Pozzo Esplorativo “Viconovo 1dir”

Integrazioni volontarie

(Procedura ex art. 10 bis L. 241/1990 - Parere VIA n.2741
del 08/06/2018)

Roma, 26 Novembre 2018

Figura 4.57 del SIA. Stralcio della Tavola 5.02 – Rete Ecologica e del Verde del PSC, in viola l'ubicazione del sito di progetto

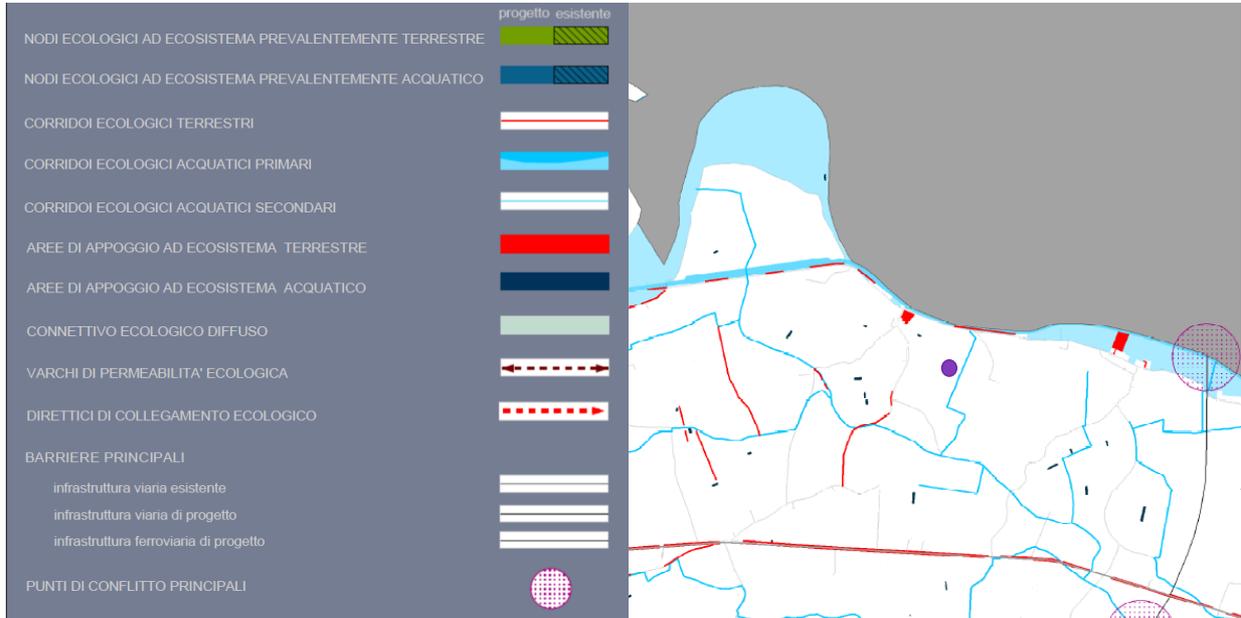
6. *"Non viene mai esplicitamente affermato che il progetto si colloca a circa 220 m dalla riva sinistra del Po di Volano, il quale tra l'altro corrisponde ad un ecosistema acquatico di rilievo".*

Dalla Figura 4.57 del SIA riportata a seguire, che indica in ambito locale la Rete Ecologica e del Verde del PSC, si rileva in prossimità dell'area di progetto la presenza di un corridoio ecologico acquatico primario posto a circa 370 m a nord del sito, costituito dalla riva destra del Po di Volano, e di due corridoi secondari corrispondenti a due canali di bonifica, uno in direzione est al di fuori del sito di progetto corrispondente al canale Derivatore Viconovo e l'altro corrispondente alla Fossa Masi ubicata in direzione sud a più di 600 m dal sito di progetto.

Figura 2 del presente documento. Copertura vettoriale del suolo 2008 (edizione 2011), Geoportale Emilia Romagna. In rosso l'ubicazione del pozzo

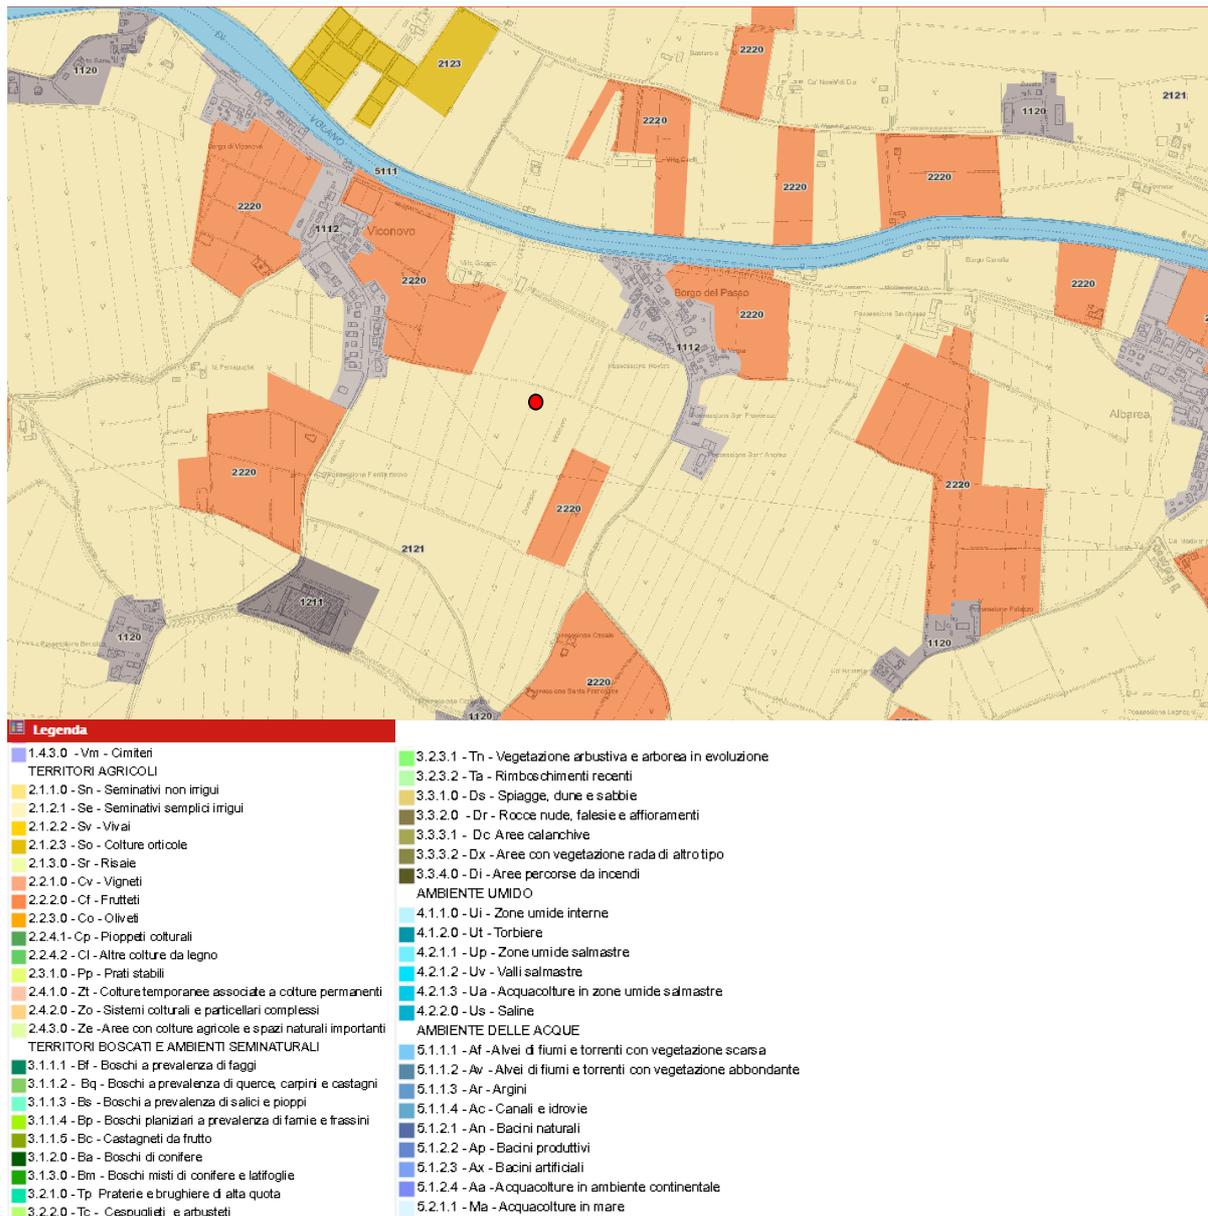
7. "Non vi è analisi adeguata della flora e della fauna locale".

La vegetazione nell'area oggetto di studio resta comunque prettamente legata alle colture agrarie, prevalentemente seminativi semplici irrigui e frutteti come testimoniato dall'ultima copertura vettoriale del suolo 2008 indicata in Figura 22, che indica il Po di Volano come "alvei di fiumi e torrenti scarsamente vegetati".

Figura 3 del presente documento. Viabilità locale, la freccia nera indica la direzione di accesso al sito

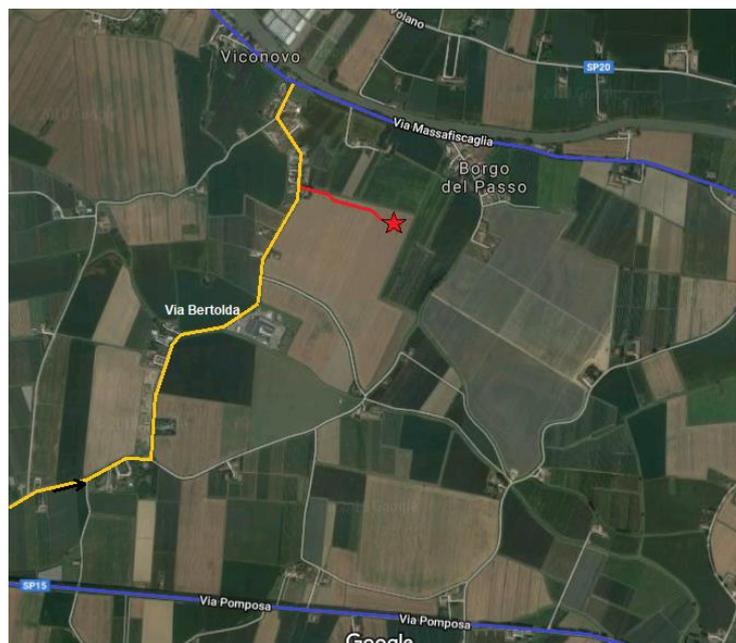
9. "Non vi è uno studio adeguato sull'impatto del traffico prodotto dalla realizzazione dell'impianto sul traffico locale che deve utilizzare una viabilità apparentemente limitata".

La viabilità principale di accesso al sito in cui si prevede di ubicare il pozzo "Viconovo 1 dir" è rappresentata da strade a medio/grande scorrimento e, in particolare, dalla SP20/via Massafiscaglia, che corre a Nord del sito lungo la sponda meridionale del fiume Po di Volano e la SP15/via Pomposa (Via del Mare) con direzione Ovest-Est. La via Bertolda, a doppio senso di marcia, collega le due arterie principali in direzione Nord-Sud passando attraverso il centro abitato di Viconovo. Da quest'ultima sarà garantito l'accesso all'area del pozzo mediante un tratto sterrato di circa 350 m da realizzarsi all'uopo, una panoramica della viabilità locale è indicata in Figura 3.

Figura 6 del presente documento. Schema chiusura mineraria del pozzo in caso di esito negativo

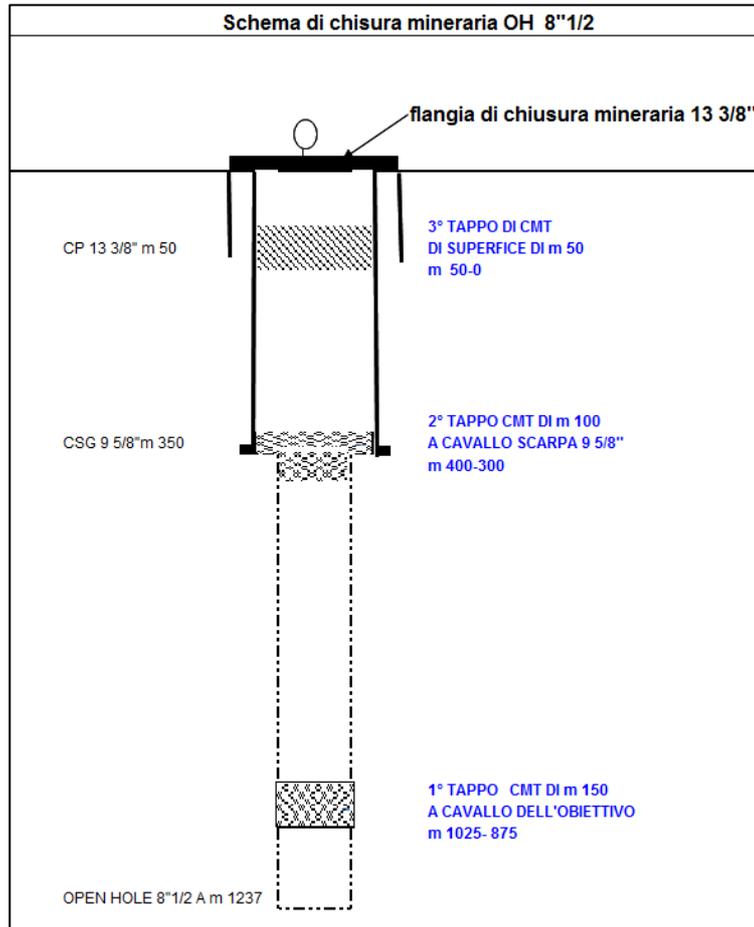
13. "La chiusura mineraria del pozzo non è trattata esplicitamente per gli aspetti progettuali e ambientali, ma soltanto nell'Allegato 2 da cui si evincerebbe che il pozzo non verrebbe totalmente cementato in caso di sterilità".

Per una maggiore chiarezza della configurazione della chiusura mineraria del pozzo si riporta la seguente Figura 6 in cui sono ben visibili gli intervalli cementati.

Figura 7 del presente documento. Localizzazione dei terremoti con Magnitudo superiore a 4.0 in un Intorno di 50 km da Ferrara nel periodo 1 giugno 2008 - 1 giugno 2018 (fonte: <http://cnt.rm.ingv.it/>).
L'ubicazione del sito di progetto è identificata da un cerchio rosso

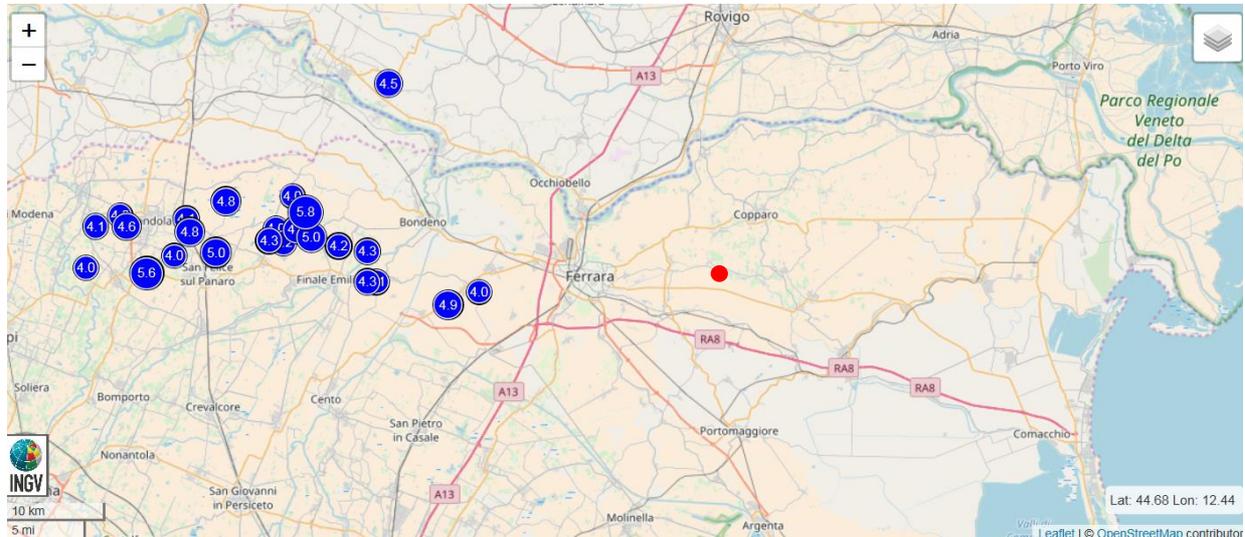
15. "Non è stata fatta alcuna indagine sismica bibliografica e diretta per la valutazione della sismogenità delle strutture tettoniche nell'intorno e sottostanti la zona target su cui si andrà ad interferire con le prove di produzione e l'eventuale successiva coltivazione del campo".

A maggiore descrizione della sismicità della zona in esame, è stata effettuata una ricerca di terremoti con magnitudo superiore a 4.0 nel periodo di 10 anni compreso tra l'1 giugno 2008 e l'1 novembre 2018 in un raggio di 50 km dal Comune di Ferrara. La ricerca ha evidenziato 25 risultati, elencati in Tabella 3 e rappresentati in Figura 7 del presente documento. Localizzazione dei terremoti con Magnitudo superiore a 4.0 in un intorno di 50 km da Ferrara nel periodo 1 giugno 2008 - 1 giugno 2018 (fonte: <http://cnt.rm.ingv.it/>). L'ubicazione del sito di progetto è identificata da un cerchio rosso tutti localizzati a Ovest della città Ferrara e collegati agli eventi sismici di maggio 2012 (Sito web INGV).

Figura 13. Carta delle velocità di movimento verticale del suolo – periodo 2011- 2016 (fonte: Regione Emilia Romagna su dati ARPAE)

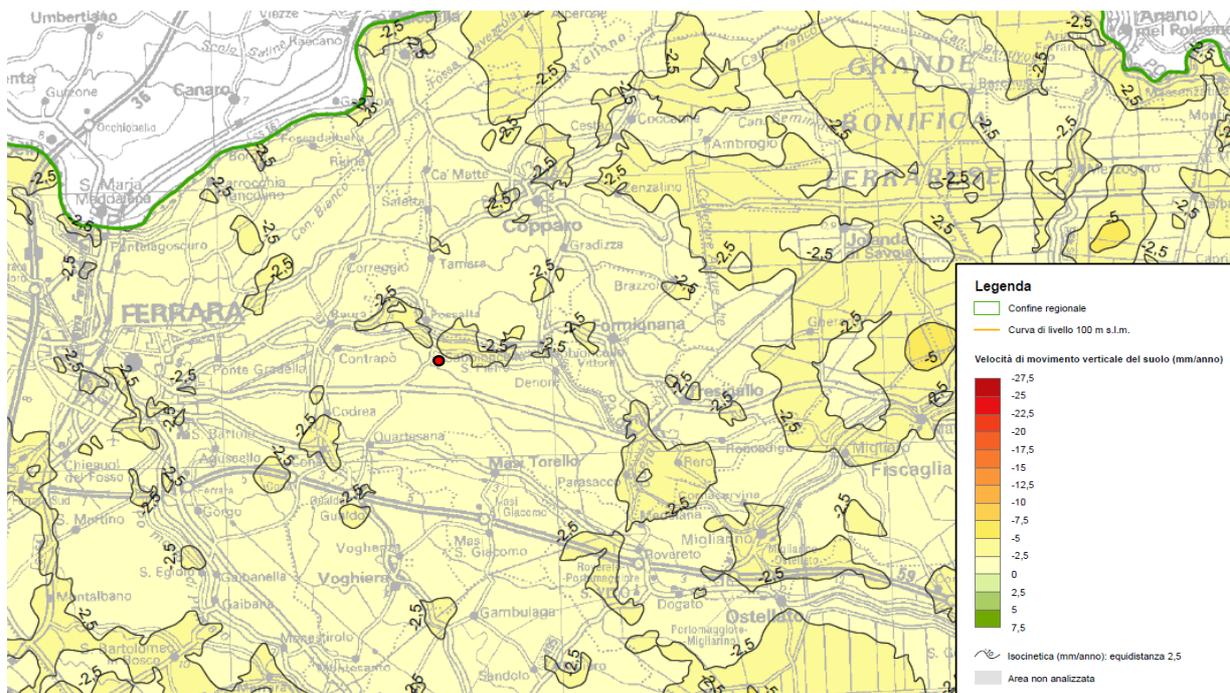
16. *"Anche se si afferma che l'eventuale sfruttamento del campo a gas debba essere sottoposto a nuova specifica VIA, si ritiene necessario fin d'ora poter contare su di una analisi degli impatti potenziali di tale fase particolarmente perché il pozzo può essere utilizzato direttamente per la produzione"*.

Per un più aggiornato inquadramento dell'area in merito al fenomeno della subsidenza, si riportano le carte aggiornate della velocità di movimento verticale del suolo ottenute dal sito della Regione Emilia Romagna ed elaborate su dati ARPAE relativi al periodo 2011-2016. Come si evince dalla punto rosso in Figura 13 che localizza il sito di progetto, l'area ricade in un'area con velocità di movimento tra 0 e -2,5 mm/anno e non ha subito variazioni delle velocità di movimento verticale del suolo dal periodo 2006-2011 al periodo 2011- 2016 (Figura 14).
